AGRANDISSEMENT DES INSTALLATIONS PORTUAIRES AU PORT DE VALLEYFIELD

ADDENDA #4 – RÉPONSES À LA SECONDE DEMANDE D'ENGAGEMENTS ET
D'INFORMATIONS COMPLÉMENTAIRES DU MELCCFP

RÉF. WSP : 191-14923-00

DATE : 4 SEPTEMBRE 2024

Figure R-5 Nature des sols au site de l'aire d'assèchement des sédiments dragués

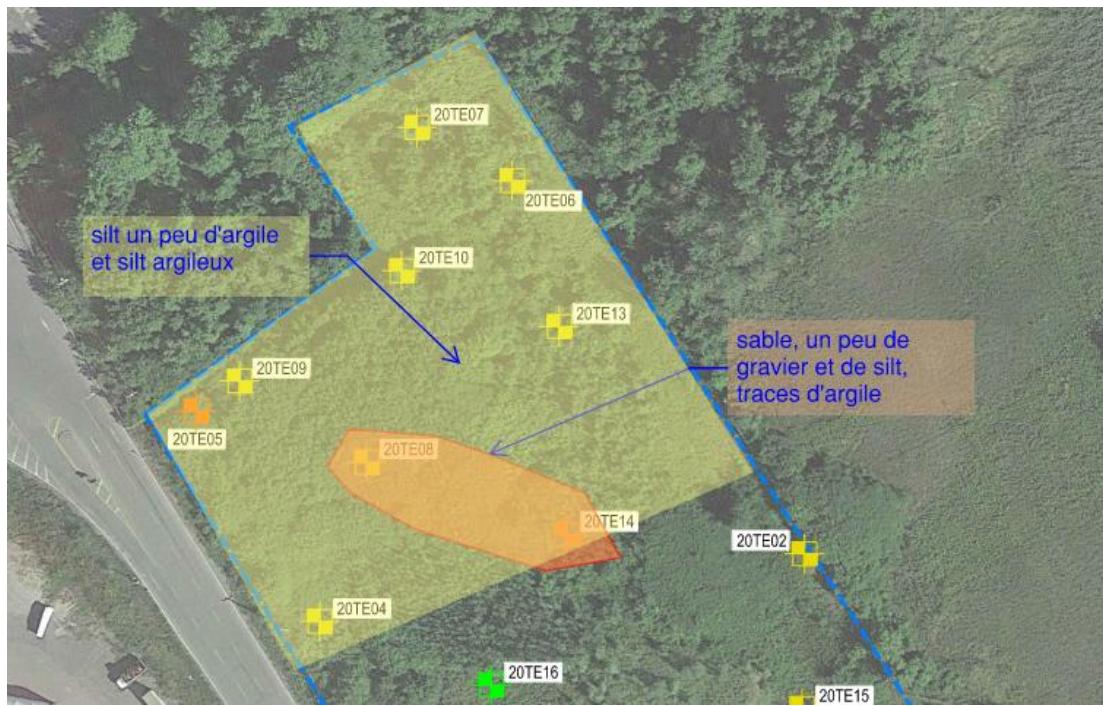
L'initiateur n'a pas fourni l'ensemble des informations demandées à la question 11 du document de questions concernant l'enjeu de l'eau souterraine à l'endroit du bassin d'assèchement. Le MELCCFP a besoin de ces informations pour compléter l'analyse de l'acceptabilité environnementale du présent projet. L'initiateur doit :

- a. *Décrire les formations hydrogéologiques aux alentours du site P3 appuyé par une justification détaillée afin d'apprécier la vulnérabilité de l'aquifère sous le site P3;*
- b. *Localiser sur un plan l'emplacement des sédiments des différentes plages de contamination qui seront entreposées dans l'aire d'assèchement lors des travaux de séchage des sédiments;*
- c. *Fournir la méthodologie de suivi de l'eau souterraine envisagée, en y incluant les limites de détection des contaminants, les critères observés, les seuils d'avertissement ainsi que les mesures prévues en cas de dépassement de ces seuils;*

La nature des sols sous le couvert végétal au site du bassin d'assèchement des sédiments dragués (P3) est majoritairement très peu perméable. En analysant les rapports de 7 sondages effectués par ADS en 2020 (ADS 2021) sur la portion du site utilisée pour l'aire d'assèchement, on peut constater que les sols sous le couvert végétal sont constitués en majeure partie d'un silt un peu d'argile et de sable ou d'un silt argileux. Sur une petite portion du site, du sable avec un peu de gravier et de silt et traces d'argile a été rencontrée dans deux sondages (voir étendu approximatif de ce secteur à la figure suivante).

GABARIT DE DRAGAGE PROJETÉ, CARTES DE POLYGONES ET TABLEAUX DES RÉSULTATS DE CARACTÉRISATION DES SÉDIMENTS

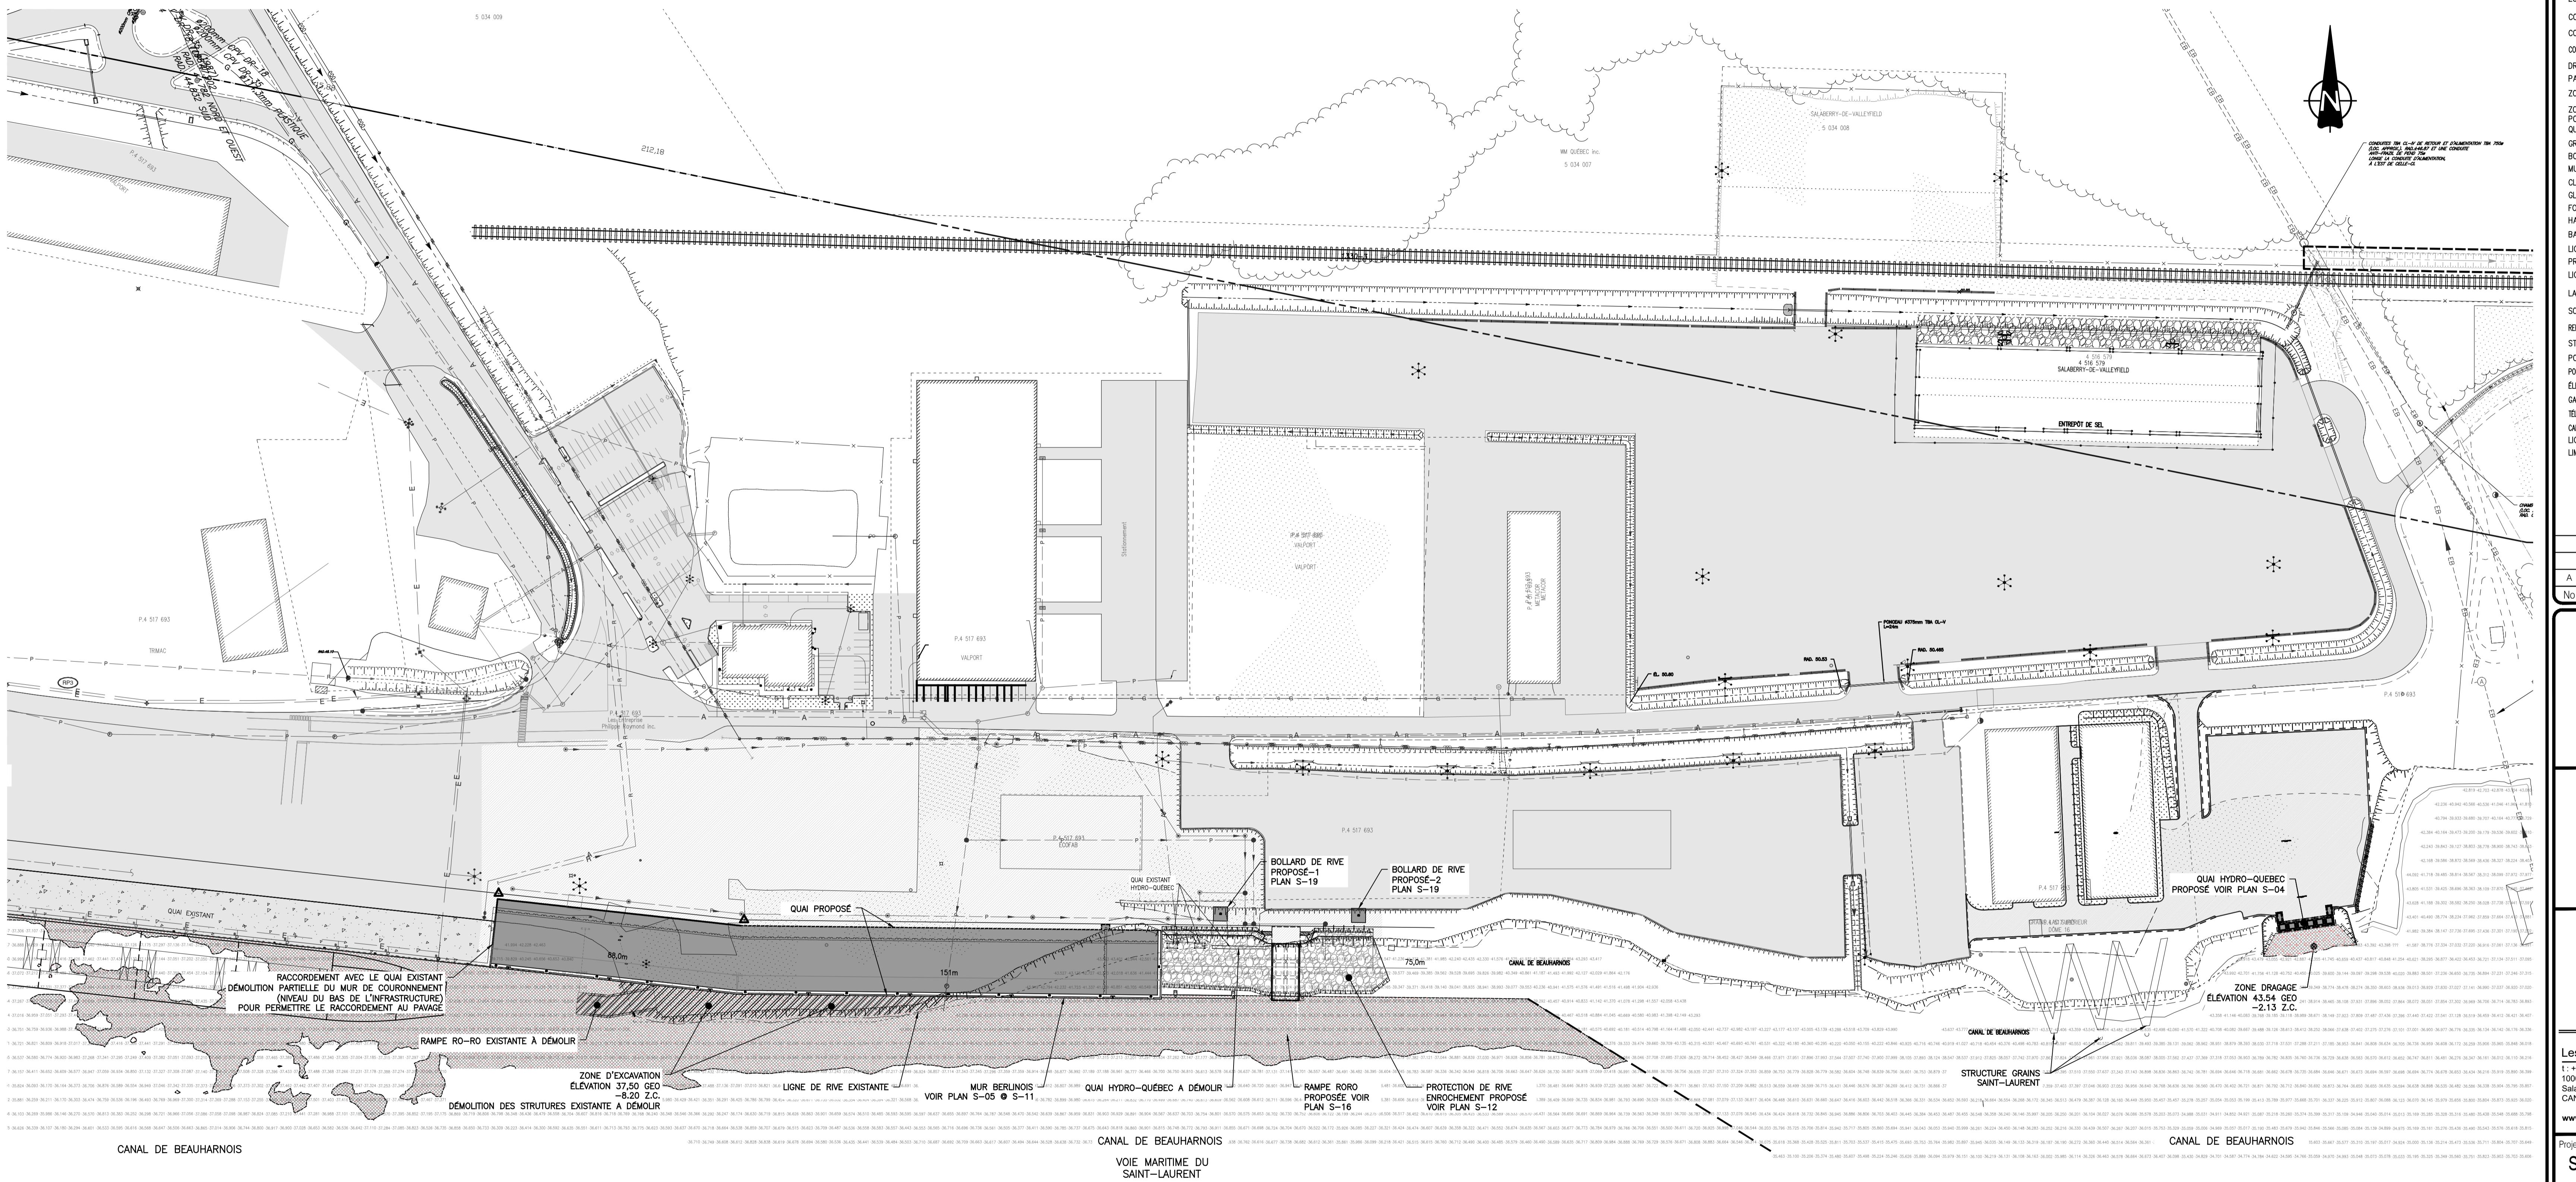
- b) Fournir les gabarits de dragage projetés, lesquels doivent être représentés sur une carte et superposés aux polygones représentant les niveaux de contamination des zones de dragage. À noter qu'une modification de décret sera nécessaire si les travaux de dragage à réaliser dépassent et/ou ne correspondent pas précisément aux zones prévues dans l'étude d'impact et dans l'addenda concernant les travaux de dragage complémentaire.*
- c) Comparer tous les résultats de caractérisation des sédiments, dont ceux présentés dans le présent addenda, aux Critères pour l'évaluation de la qualité des sédiments au Québec. Les données devront minimalement être présentées sous forme de cartes et de tableau.*

Figure 1. Propositions d'emplacements pour la protection et la remise à l'état naturel de l'habitat de la couleuvre brune.

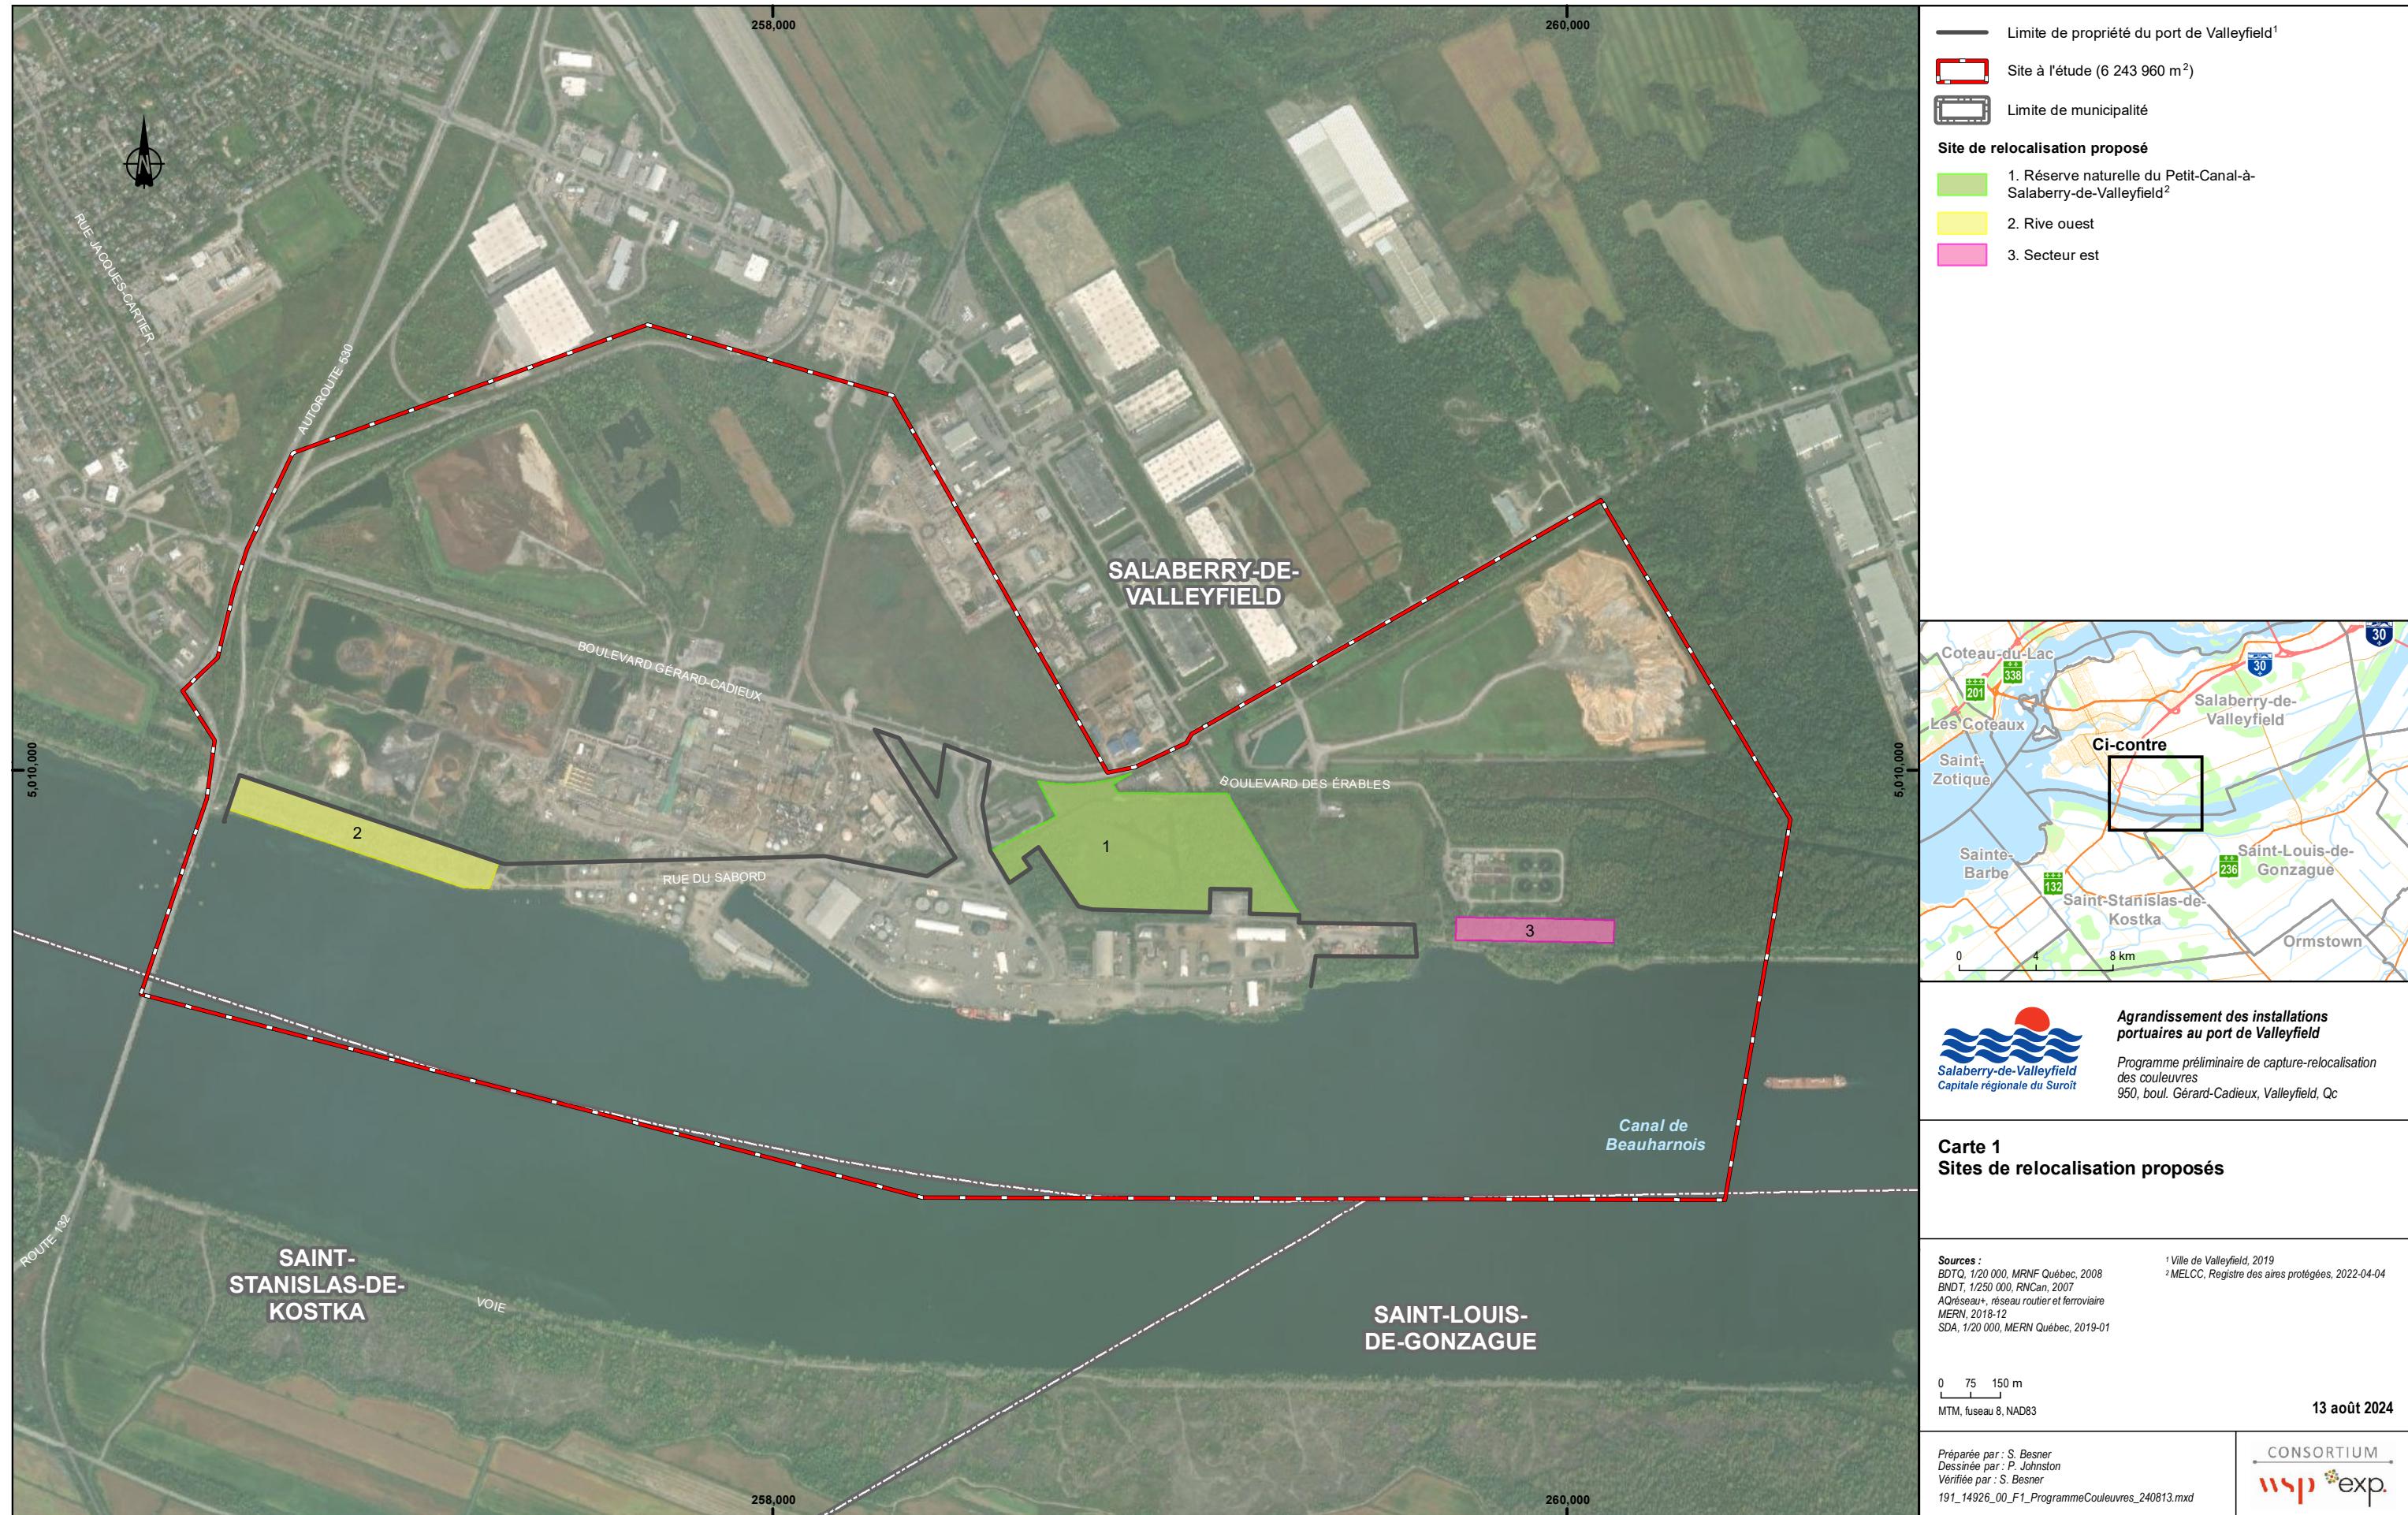
Le plan de protection et de remise à l'état naturel préliminaire devra être déposé dans le cadre de la présente analyse de l'acceptabilité environnementale. L'initiateur doit également s'engager à déposer le plan final lors du dépôt de la demande d'autorisation ministérielle associée aux travaux d'agrandissement.

L'équipe d'analyse souhaite proposer à l'initiateur deux emplacements qui lui semblent adéquats en vue de réaliser un projet de protection et de remise à l'état naturel (figure 1). La proposition A consiste en la protection d'une bande végétalisée au nord du site P4, ainsi qu'en l'installation de clôtures pour délimiter la bande végétalisée qui relie la rive à la réserve naturelle afin de permettre le libre passage des couleuvres. La proposition B consiste en la déminéralisation et la protection d'une zone située en bordure de l'aire protégée (lot 5 034 008). L'initiateur peut également proposer un emplacement alternatif répondant aux exigences ci-haut et étant à la satisfaction du Ministère.

Dans l'impossibilité d'aménager une zone sécurisée dans les habitats résiduels adjacents aux sites des travaux sur la propriété du port de Valleyfield, trois sites de relocalisation situés à proximité, sont proposés. Ces sites pré-identifiés sont illustrés à la Figure 1.
